纺织面料加工项目-1#厂房扩建—一层平面图 变更后

纺织面料加工项目-综合楼地下一层 变更前

纺织面料加工 —— 综合楼

福建省尤溪县宏昌工贸有限公司

纺织面料加工项目-综合楼二层平面图 变更后

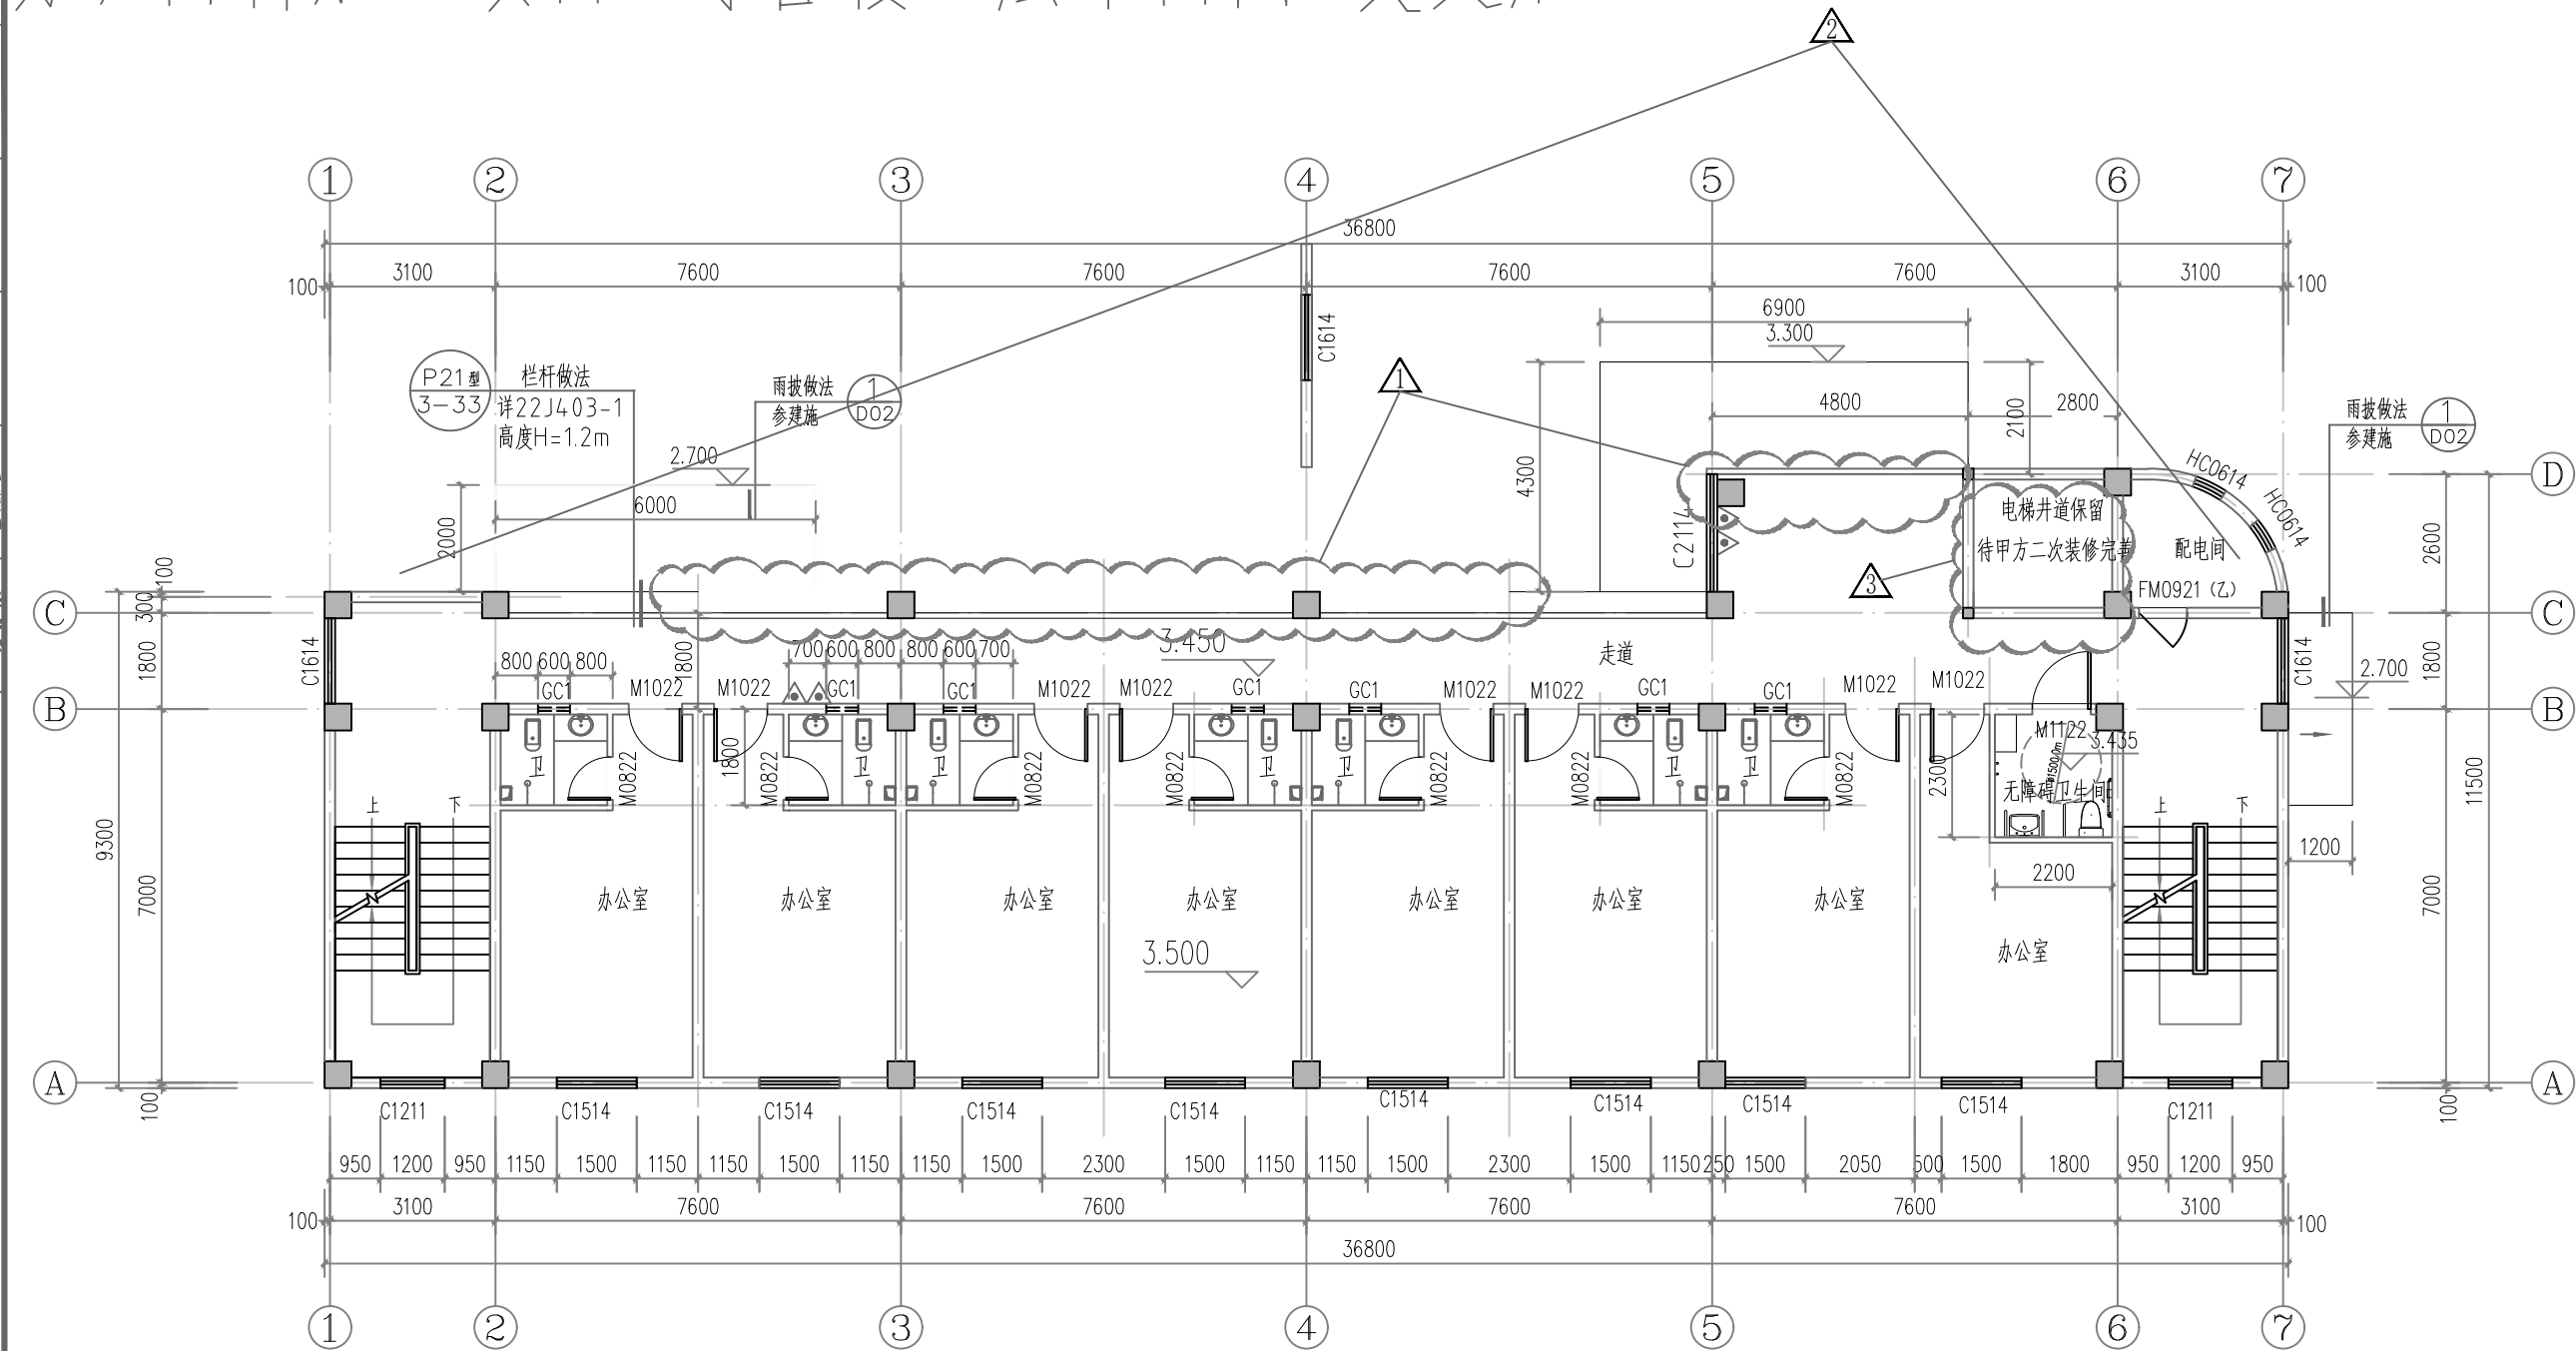
变更内容: 1、取消C1、C4855窗。

2、增加C1614窗。

3、电梯洞口封堵。

纺织面料加工项目-综合楼三层平面图 变更后

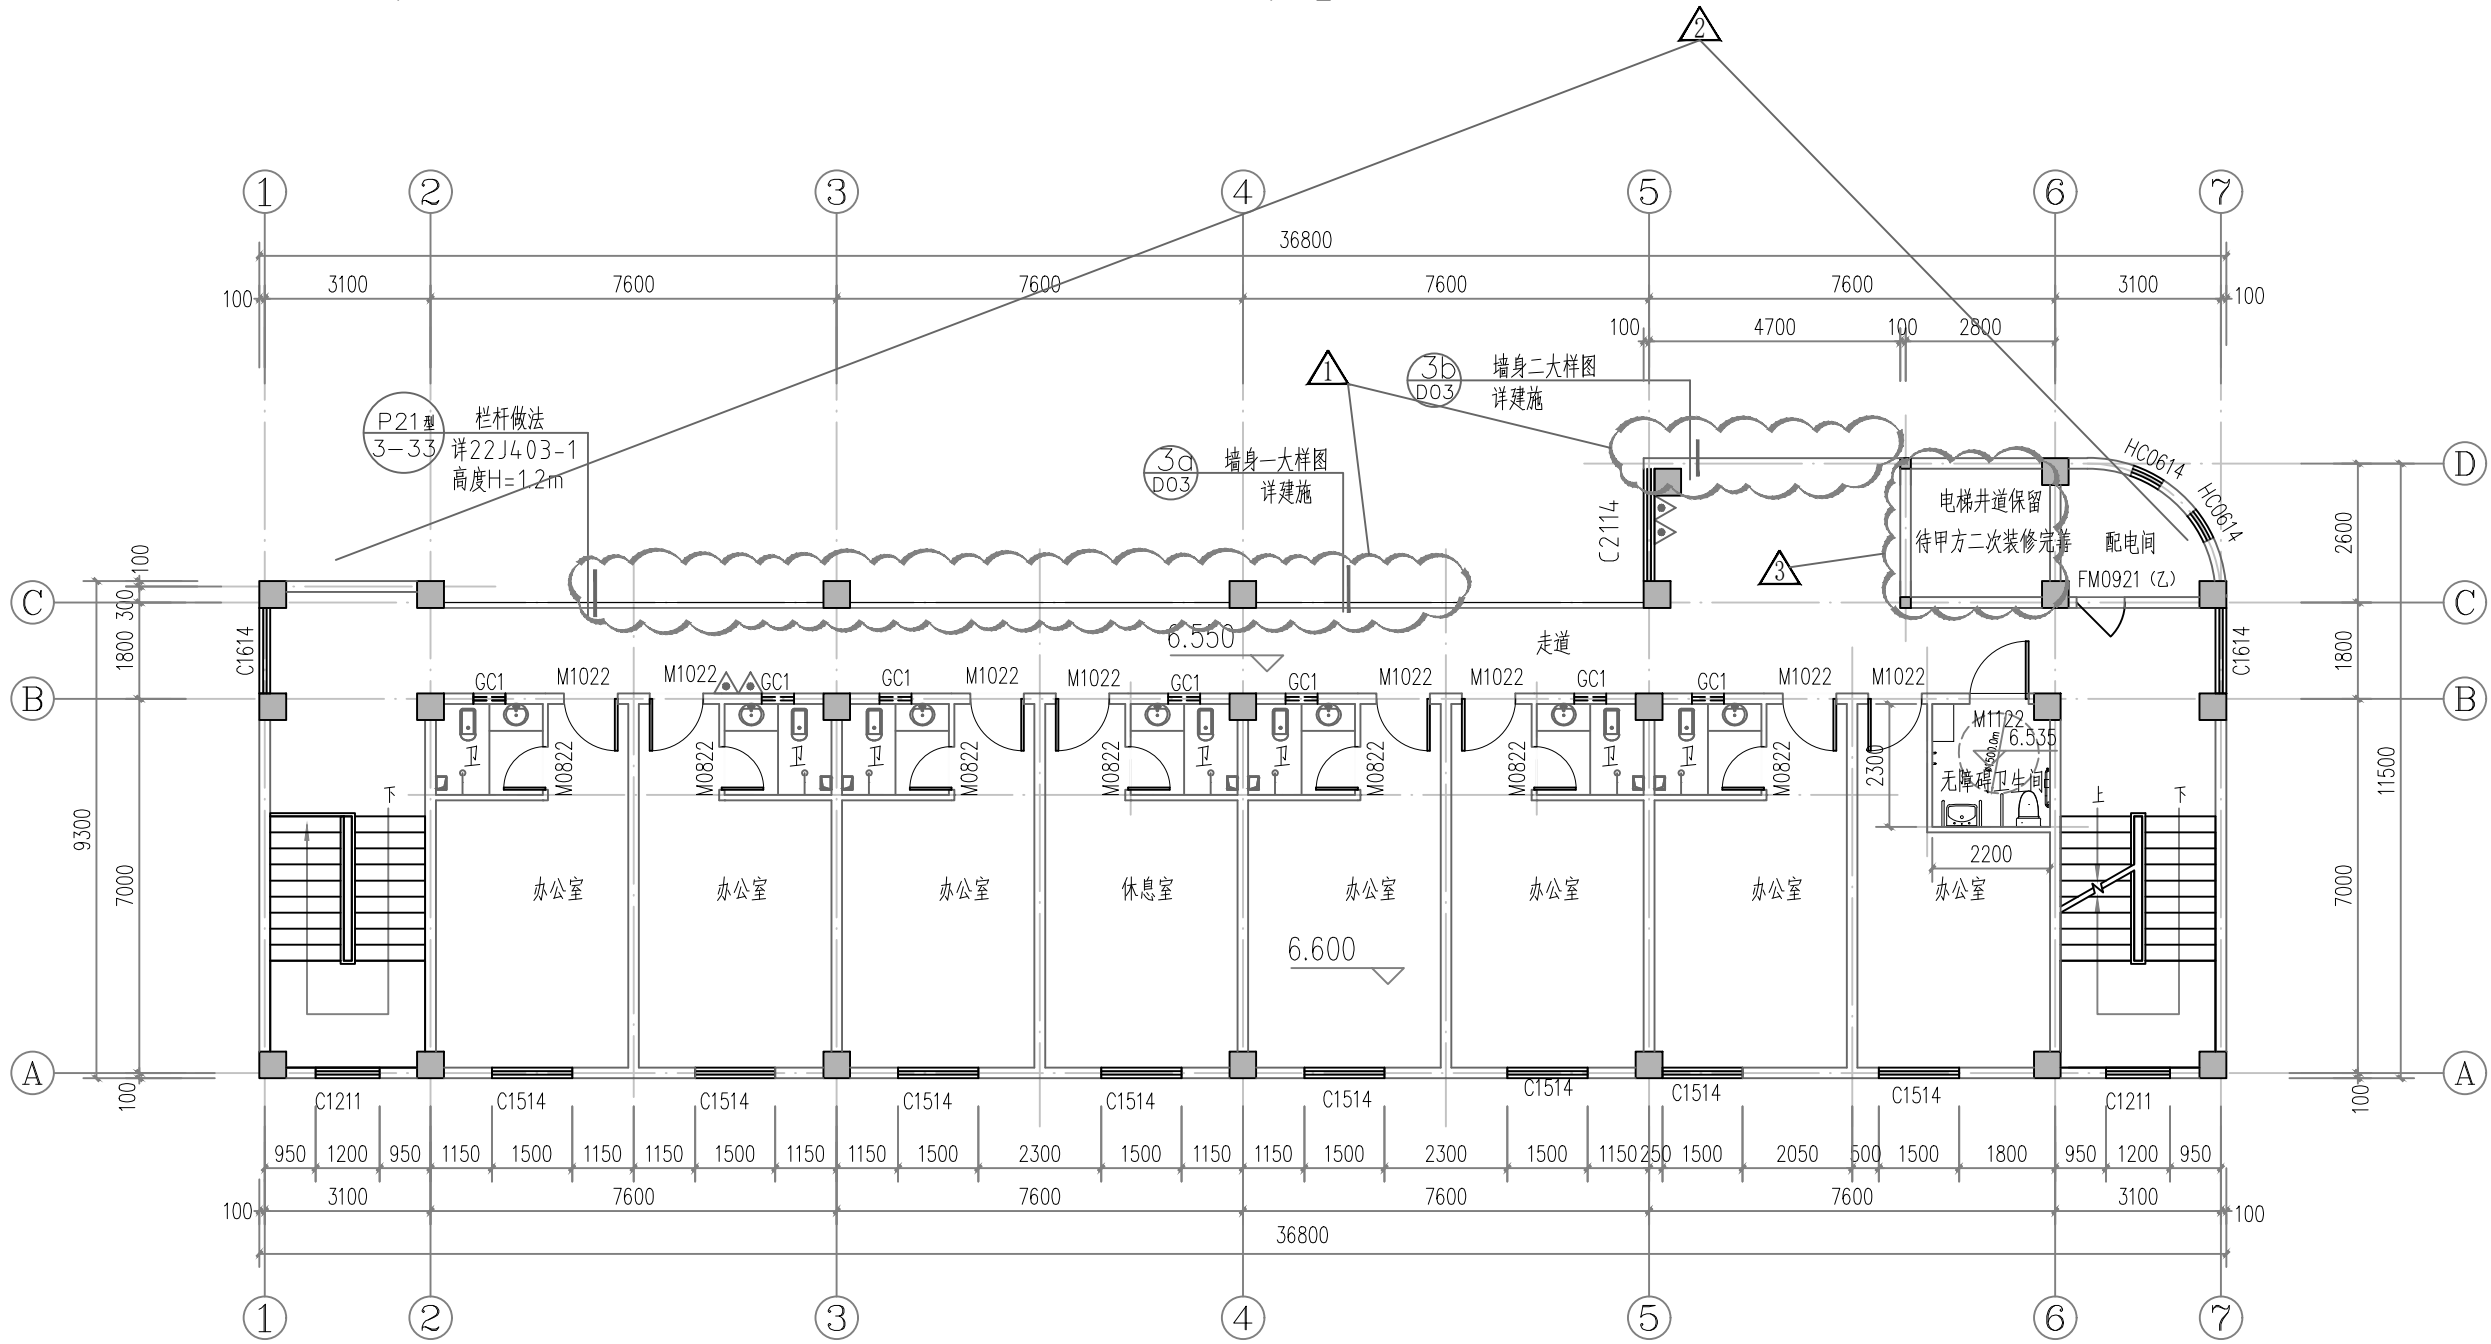
变更内容: 1、取消C1、C4855窗。
2、增加C1614窗。
3、电梯洞口封堵。
